**Контрольная форма обследования доступности приоритетных объектов и услуг социальной инфраструктуры для инвалидов и других МГН.**

**Наименование объекта: муниципальное общеобразовательное учреждение средняя общеобразовательная школа № 36**

**Адрес: 681003, Хабааровский край, г. Комсомольск-на-Амуре ул. Аллея труда 57/6**

**Дата обследования: 13.06.2016**

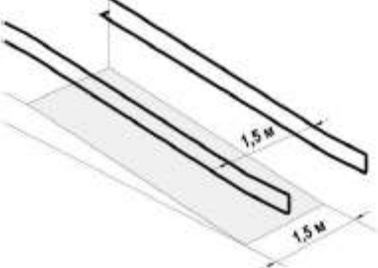
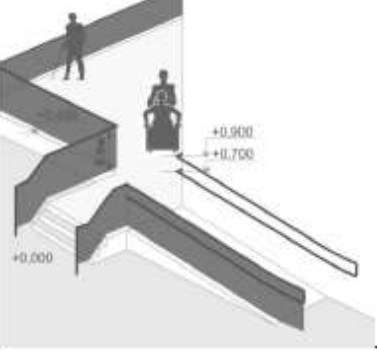
1.2.	Наличие маршрута от пункта прибытия МГН к объекту, который не требует использования пандуса?	<input checked="" type="checkbox"/> Да <input type="checkbox"/> Нет Осмотр	Если Да, расположение маршрута: от автобусной остановки (Аллея труда до школы № 36 по тротуару, через пешеходный переход)	Тротуар не асфальтирован.	- при возможности определить маршрут

<b>Путь (пути) движения на территории</b>					
1.3.	Является ли маршрут движения гладким, обозначенным и с нескользящим покрытием?	<input type="checkbox"/> Да <input checked="" type="checkbox"/> Нет Осмотр		Маршрут является опасным. Проезжая часть с двух сторон не имеет ровного тротуара. Тротуар не асфальтирован, много неровностей, камней. Проехать на коляске очень сложно. Возможно передвигаться только по проезжей части где постоянно двигаются машины.	- Привести в соответствие

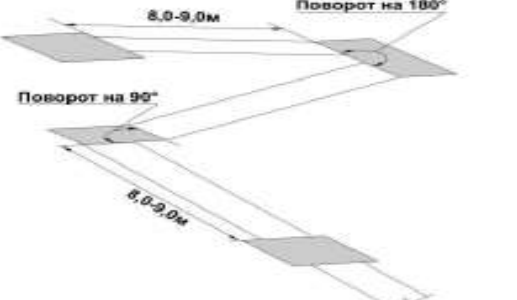
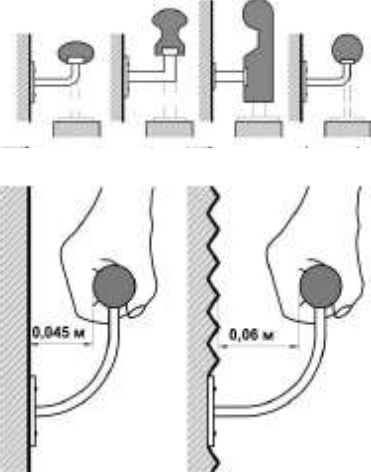
1.6.	Имеются ли на маршруте движения места отдыха с возможностью вызова и ожидания помощи?	<input type="checkbox"/> Да <input checked="" type="checkbox"/> Нет Осмотр:		На пути следования от автобусной остановки до школы есть двор, где можно отдохнуть на скамеечках.	- Привести в соответствие

1.7.	Ширина доступного маршрута движения не менее 0.9 м.	<input type="checkbox"/> Да <input type="checkbox"/> Нет Измерение		Ширина доступного маршрута движения более метра, но не асфальтирована.	- Изменить маршрут движения или увеличить его ширину.
1.8.	Если маршрут пересекает бордюр, есть ли там пандус?	<input type="checkbox"/> Да <input checked="" type="checkbox"/> Нет Осмотр:		Бордюры на пути маршрута есть. Но есть места где можно их объехать.	- Установить пандус
1.9.	Уклон съезда с тротуара не более 1:12, до 1:10 на протяжении не более 10 м	<input type="checkbox"/> Да <input checked="" type="checkbox"/> Нет Измерение:			- Привести в соответствие
<b>Лестница наружная</b>

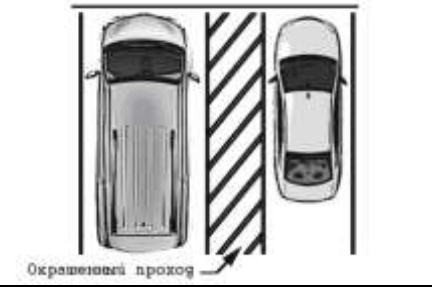
1.13	<p>Краевые ступени лестничных маршей выделены цветом или фактурой.</p> <p>- Перед открытой лестницей предупредительные тактильные полосы за 0,8 – 0,9 м шириной 0,3 – 0,5 м .</p>	<p><input type="checkbox"/> Да <input checked="" type="checkbox"/> Нет Осмотр:</p> <p><input type="checkbox"/> Да <input checked="" type="checkbox"/> Нет Измерение:</p>		Соответствует нормам	<p>- Привести в соответствие</p> <p>- Привести в соответствие</p>
1.14	<p>При ширине лестниц 4,0 м и более следует дополнительно предусматривать разделительные поручни .</p>	<p><input type="checkbox"/> Да <input checked="" type="checkbox"/> Нет Измерение:</p>		Необходимы дополнительные поручни	- Привести в соответствие

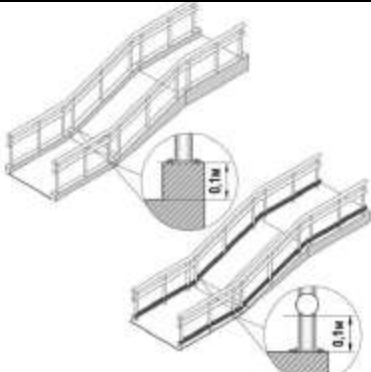
2.2.	<p>Оборудованы ли доступные входы знаками доступности?</p> <p>Имеется ли устройство для вызова персонала? Кнопка вызова не выше 0,8 м от уровня пола</p>	<p><input type="checkbox"/> Да <input checked="" type="checkbox"/> Нет Осмотр:</p> <p><input type="checkbox"/> Да <input checked="" type="checkbox"/> Нет Осмотр: Измерение</p>	 	устройства для вызова персонала нет	- Привести в соответствие
<b>Лестница наружная</b>					
2.3	<p>Наружные лестницы и пандусы должны иметь поручни с учетом технических требований к опорным стационарным устройствам. При ширине лестниц на основных входах в здание 4,0 м и более следует дополнительно предусматривать разделительные поручни.</p>	<p><input type="checkbox"/> Да <input checked="" type="checkbox"/> Нет Измерение:</p>		Нужны дополнительные поручни	- Привести в соответствие

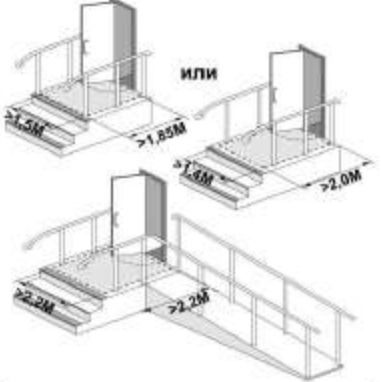
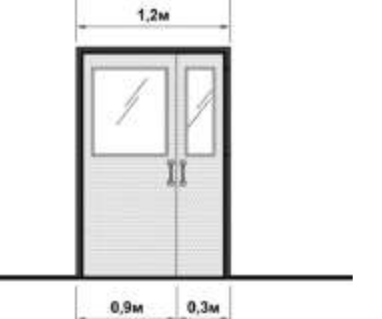
2.11	<p>Горизонтальные площадки должны быть устроены через каждые 8,0 – 9,0 м длины марша пандуса, также при каждом изменении направления пандуса</p>	<input type="checkbox"/> Да <input checked="" type="checkbox"/> Нет Измерение:		Пандуса нет	- Привести в соответствие

2.12	<p>Завершающие горизонтальные части поручня должны быть длиннее марша лестницы или наклонной части пандуса 0,3 м (от 0,27 до 0,33 м) и иметь не травмирующее завершение</p>	<input type="checkbox"/> Да <input checked="" type="checkbox"/> Нет Измерение:		Поручни соответствуют	Переделать или заменить поручни

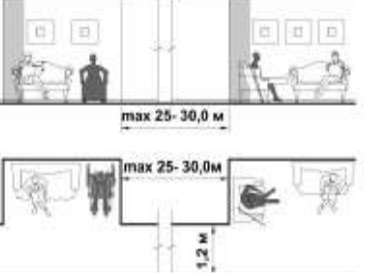
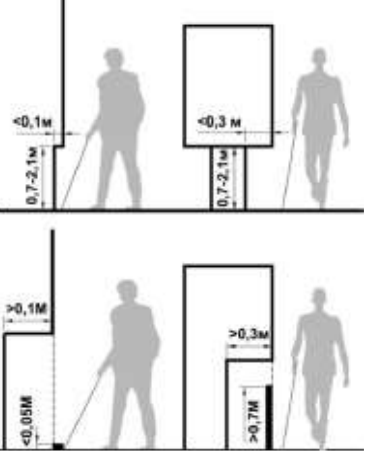
<p>2.27</p>	<p>Минимальное свободное пространство между дверями тамбура не менее 1,4 м плюс ширина двери, открывающаяся внутрь.</p> <p>Свободное пространство у двери со стороны защелки «от себя» не менее 0,3м, «к себе» не менее 0,6 м.</p>	<p><input checked="" type="checkbox"/> Да  <input type="checkbox"/> Нет  Измерение:</p> <p><input type="checkbox"/> Да  <input checked="" type="checkbox"/> Нет  Измерение:</p>		<p>Соответствует</p>	<p>- Привести в соответствие</p> <p>- Привести в соответствие</p>
<p>2.28</p>	<p>Грязезащитное покрытие должно быть на уровне нулевой отметки пола. Если это невозможно – грязезащитное покрытие должно быть закреплено на поверхности пола.</p>	<p><input type="checkbox"/> Да  <input checked="" type="checkbox"/> Нет  Осмотр:</p>		<p>Соответствует</p>	<p>- Привести в соответствие</p>

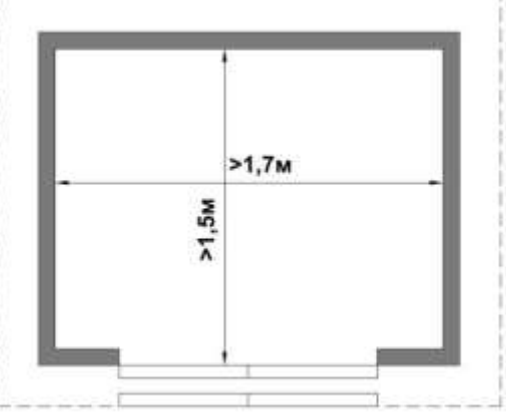
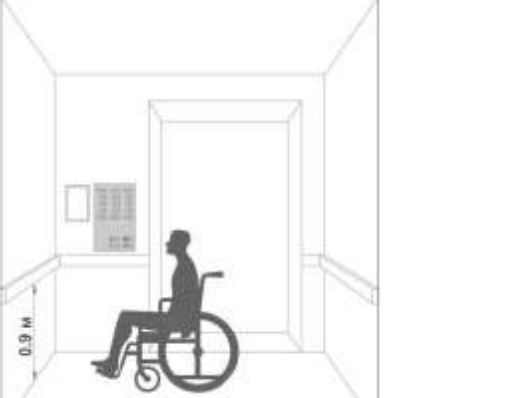
3.15	Ребро ступени должно иметь закругление радиусом не более 0,05 м	<input checked="" type="checkbox"/> Да <input type="checkbox"/> Нет Измерение:	<p style="text-align: center;"><b>НЕДОПУСТИМО</b></p>  <p style="text-align: center;">При <math>R &gt; 0,05</math> м</p>  <p style="text-align: center;"><math>R \leq 0,05</math> м</p>	Соответствует нормам	- Привести в соответствие
3.16	Бортики на боковых краях ступеней высотой не менее 0,02 м.	<input type="checkbox"/> Да <input checked="" type="checkbox"/> Нет Измерение:		Соответствует нормам	- Привести в соответствие
3.17	При отсутствии лифтов ширина марша лестницы должна быть не менее 1,35 м.	<input checked="" type="checkbox"/> Да <input type="checkbox"/> Нет Измерение:	 <p style="text-align: center;"><math>\geq 1,35</math> м</p>	Соответствует нормам	- Привести в соответствие

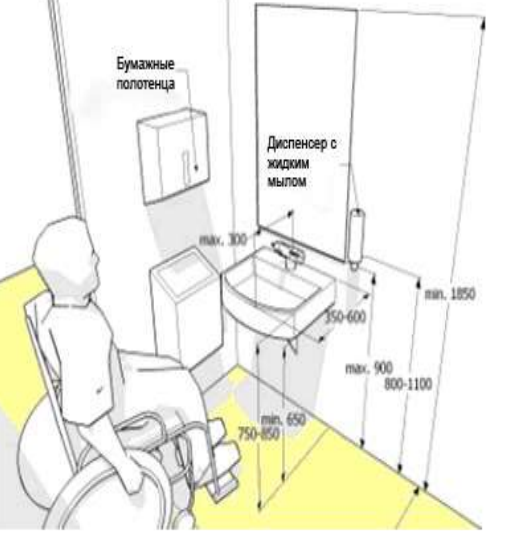
5.5	Двери должны открываться наружу.	<input checked="" type="checkbox"/> Да <input type="checkbox"/> Нет Осмотр:		Соответствует	- Привести в соответствие
